OGGETTO: Elettrodotto a 220 kV "Somplago-Würmlach" (Austria). Tratto italiano compreso tra la stazione elettrica di Somplago (UD) e il confine di Stato.

Oggetto: Osservazioni sulle Integrazioni allo Studio di Impatto Ambientale relativo all'Elettrodotto Somplago-Wurmlach proposto dalla Società Alpe Adria Energia.

Parere ai sensi del D.Lgs. 152/2006
- come modificato dal D.Lgs. 4/2008 -
e della L.R. 43/1990 e s.m.i.
per il tratto italiano dell'elettrodotto a 220 kV
"SOMPLAGO (Italia) - WÜRMLACH (Austria)".

Oggetto: Osservazioni al progetto di Elettrodotto a 220 kV "Somplago-Würmlach", proposto dalla Società Alpe Adria Energia, allo Studio di Impatto Ambientale alle sue Integrazioni e alla Valutazione d'Incidenza presentati per la pronuncia di compatibilità ambientale.

Modello tridimensionale del terreno con evidenziato in blu il tracciato dell'elettrodotto in progetto.

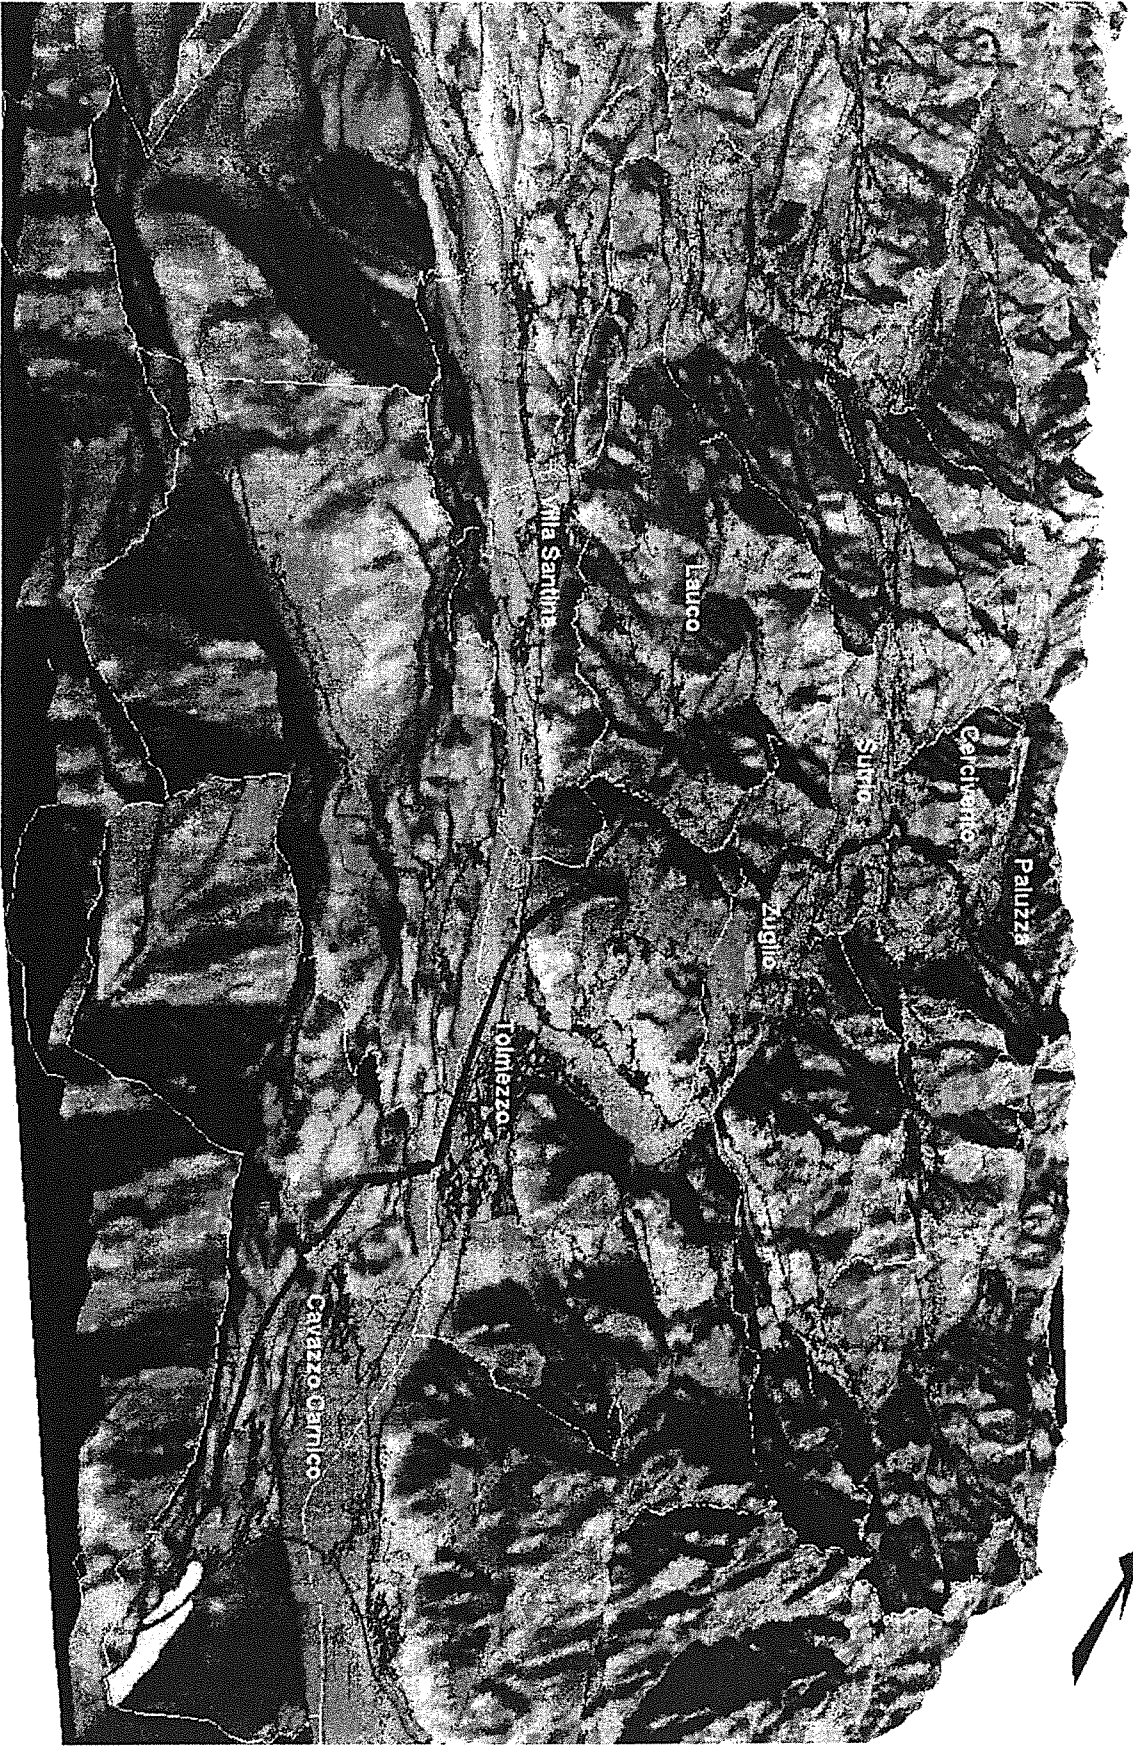
I criteri di scelta del percorso per l'elettrodotto *non evidenziano il necessario equilibrio tra fattori ambientali, paesaggistici, culturali tecnologici ed economici*. Con questo non si intende affermare che sono errati, ma oggettivamente sottolineare la mancanza di documentazione tecnica che illustri i criteri, le regole, i principi con cui il tracciato è stato scelto. *Un esempio molto chiaro di tale non equilibrato approccio è dato dalla assenza dei vantaggi ambientali e paesaggistici ed economici riferiti alla Alternativa 0, derivanti principalmente dall'applicazione del criterio di precauzione indicato come fondamentale dalla normativa europea e nazionale. Si ritiene opportuna l'elencazione dei vantaggi legati alla Alternativa 0 anche sul piano puramente economico, al fine di mettere in evidenza le corrette scale temporali di approccio alla Valutazione della compatibilità ambientale dell'opera. Vi sono inoltre diversi riferimenti nella documentazione, segnalati come elemento qualificante lo Studio di Impatto Ambientale, alle indicazioni fornite dal Piano Territoriale Regionale (P.T.R.) adottato dalla Regione Friuli Venezia Giulia. Ricordando che attualmente il P.T.R. cui si fa riferimento non è vigente, ed anche ammettendo una sua relativa importanza come riferimento strategico nelle more del nuovo Piano Strategico Regionale, si rileva una generale incongruenza nella documentazione integrativa. Da una parte infatti si fa riferimento al P.T.R. e dall'altra lo si disattende in modo evidente. Un esempio è dato dalla affermazione che il progetto interessa eminentemente aree di fondovalle, mentre risulta chiaro anche per via intuitiva (vedi allegato 1) che il suo percorso incrocia più volte aree cacuminali.*

Analisi di visibilità diretta dei sostegni per l'elettrodotto in progetto a distanze inferiori od uguali a 5 km.

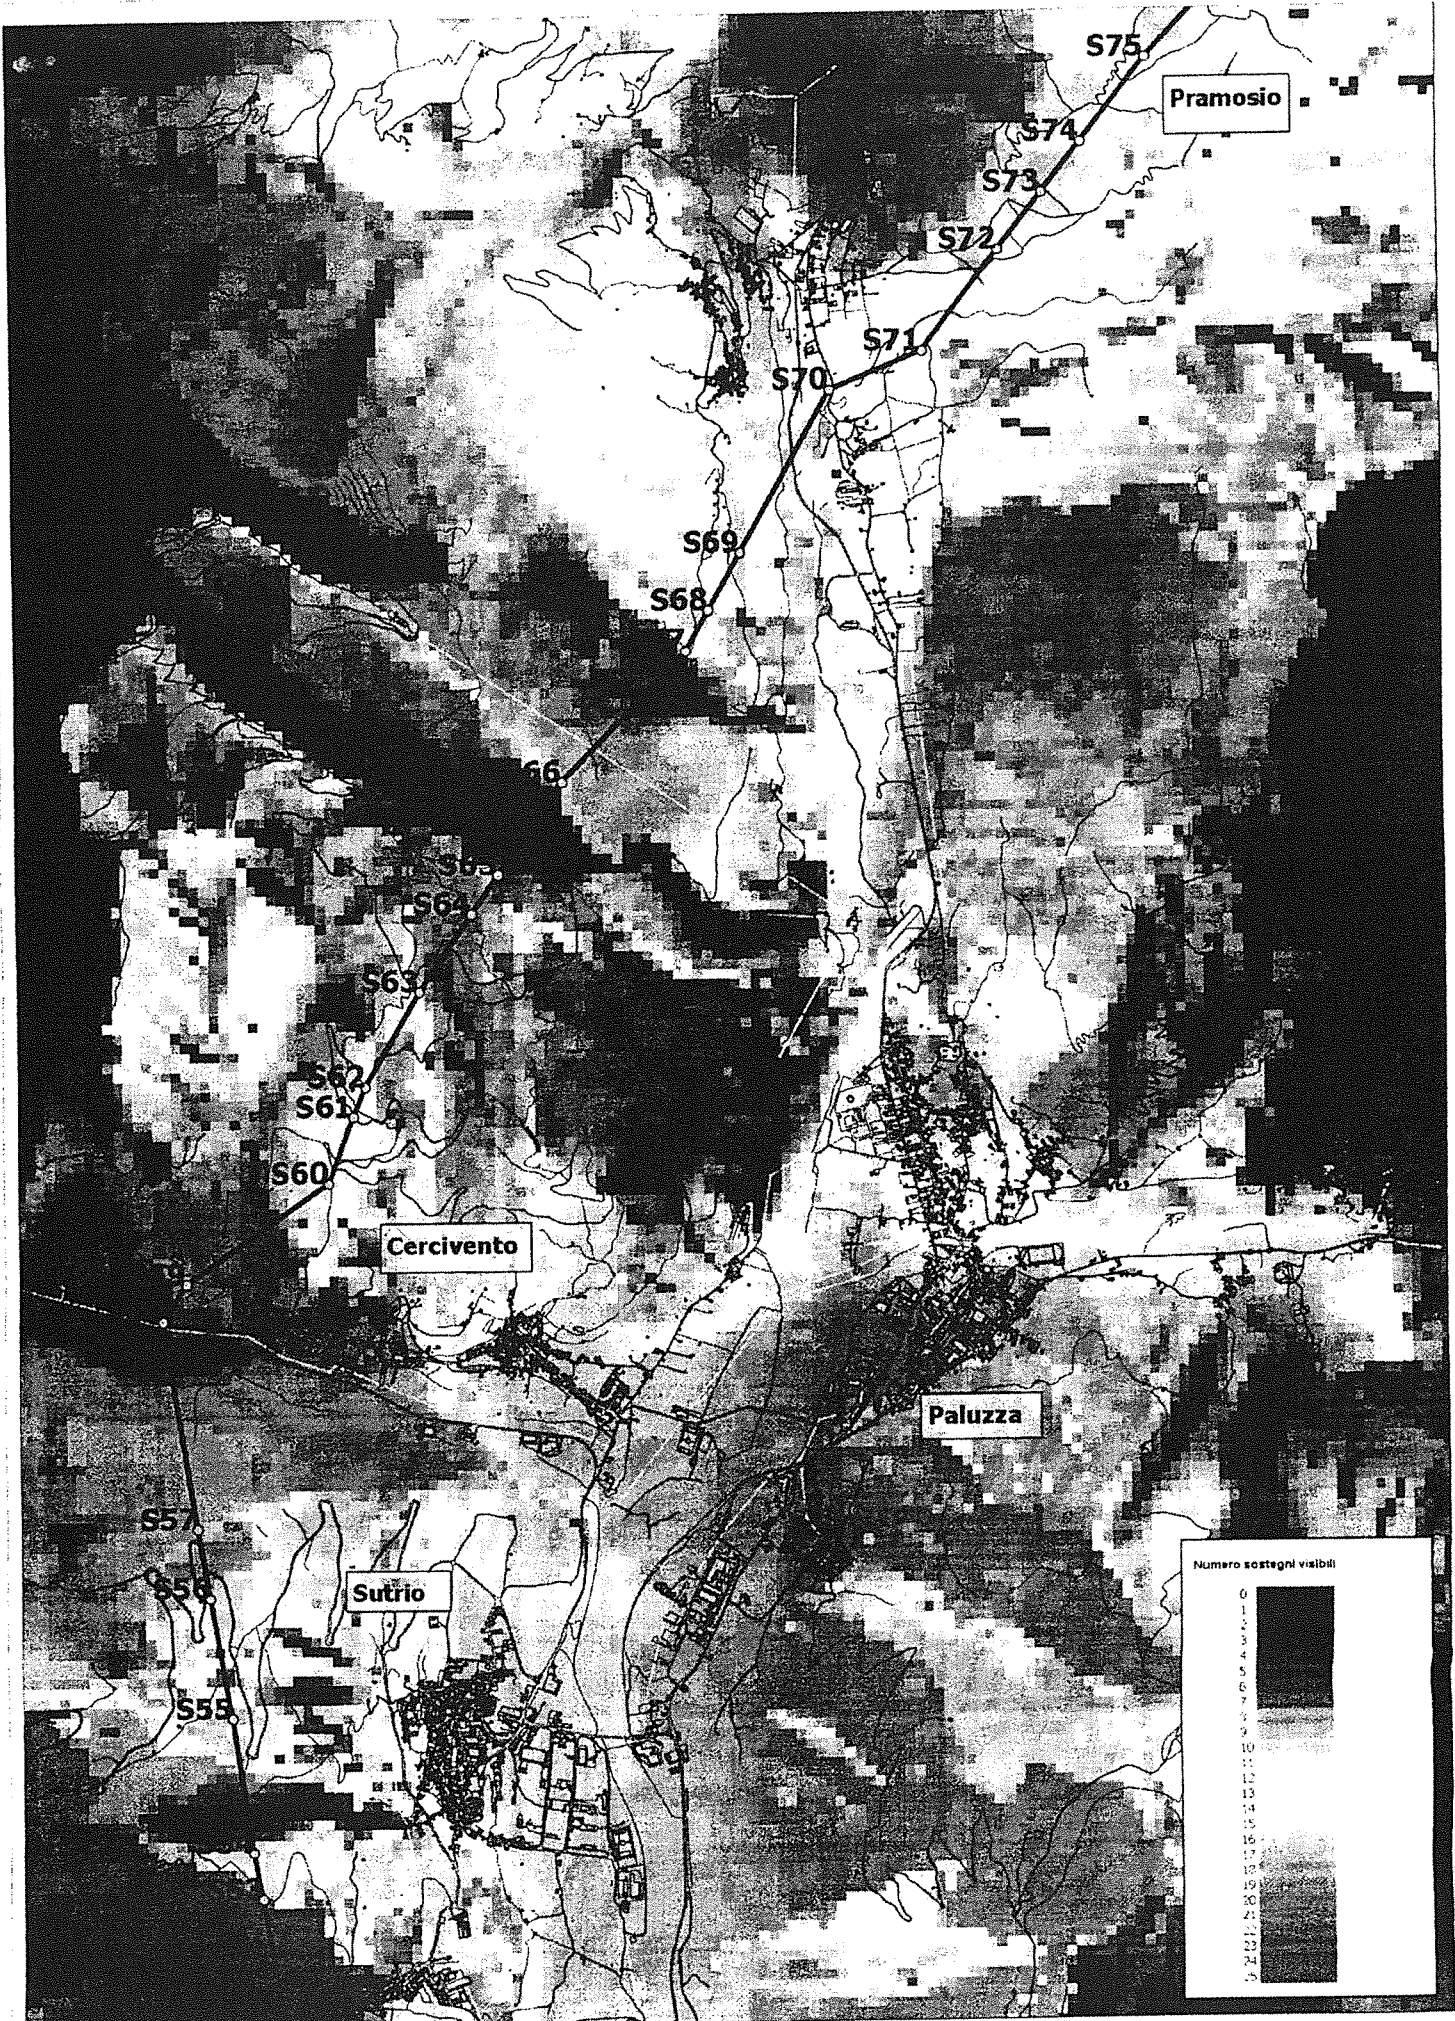
Infine, la scelta di identificare una fascia di influenza dell'opera pari ad un chilometro attorno al tracciato, non appare adeguata in territorio montano. *Il documento integrativo riporta una carta della visibilità estesa, che va oltre la fascia di 1 km, ma tale carta non è documentata e omogeneizza l'impatto visivo dell'opera. Sarebbe opportuna una maggior*

documentazione circa il processo di calcolo per tale carta oltre ad un inserimento dell'informazione che essa porta nelle considerazioni paesaggistiche e negli interventi di mitigazione. La scelta di individuare una fascia di larghezza uniforme appare quantomeno inadeguata e tecnicamente non efficiente, anche nell'ottica dell'individuazione dei punti di vista o di belvedere come definiti all'Art. 136, D.lgs 42/2004.
